Fra: Dkplan automailer
Til: [Plan og Udvikling, BLF \(Fællespostkasse\)](#)
Emne: Kvittering for indsigelse eller bemærkning til lokalplan 4-1-115
Dato: 22. marts 2018 09:41:08

Ang: lokalplan 4-1-115 Parkbyen, Boliger mm., Sohngårdsholmsvej, Vejgård
Dato: 22-03-2018 09:41:00

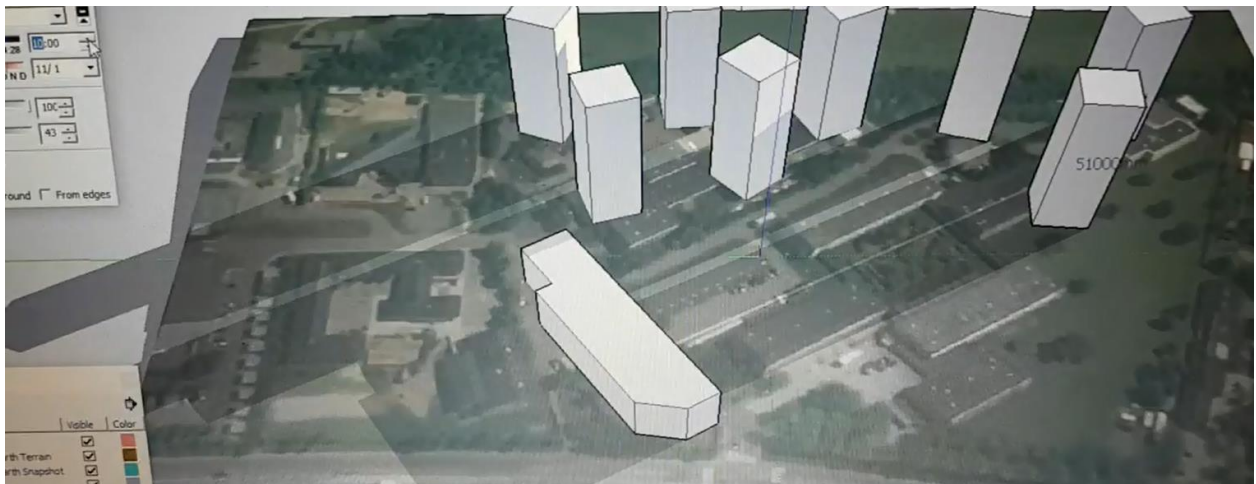
Det er ikke blevet til en indsigelse fra mig. Det burde jeg måske afligevel have skrevet. Du får vedhæftede document ang. p-huset. Mit problem har været at jeg ikke har kunne få nye skygge simuleringer. Det har hjulpet meget med reduction af højhusene, men jeg ved ikke om det er nok når det kommer til stykket.

1 Nov. Se nedenstående skyggen fra P-huset fra kl. 10. Dette er mindste skygge kl. 10 i de tre værste mdr.

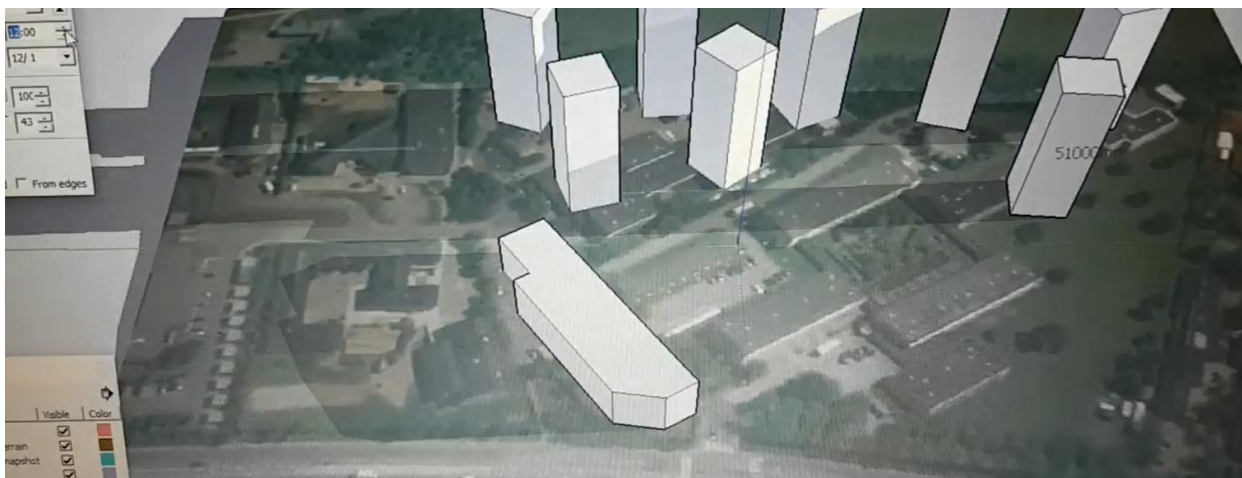
Det har ikke været muligt for mig at få lavet nye skygge simulering, derfor ikke noget indsigelse. Jeg ønsker ikke at komme med udokumenterede påstande. Dog mener jeg, som sagt tidligere, at p-huset stadig for højt. Der er sket små ændringer siden nedenstående, men billede er det samme.

Løsninger: En løsning kunne være at højhusene også har P-pladser. Jeg er ikke bekendt med hvad kælderen skal bruges til. Så længe at skolen ikke skal ligges væsentligt længere ned og der stadig kan være naturlig ventilation er det billigt at etablere p-pladser. Det vil være en fordel for handicappede og nogle kan sælges til ejere af lejlighederne. Dette er nok den billigste løsning.

I hele P-huset længde bør den nederste etage ligge så lavt som muligt med forsat naturlig ventilation. Dette kan gøres dybere vha. skakter.
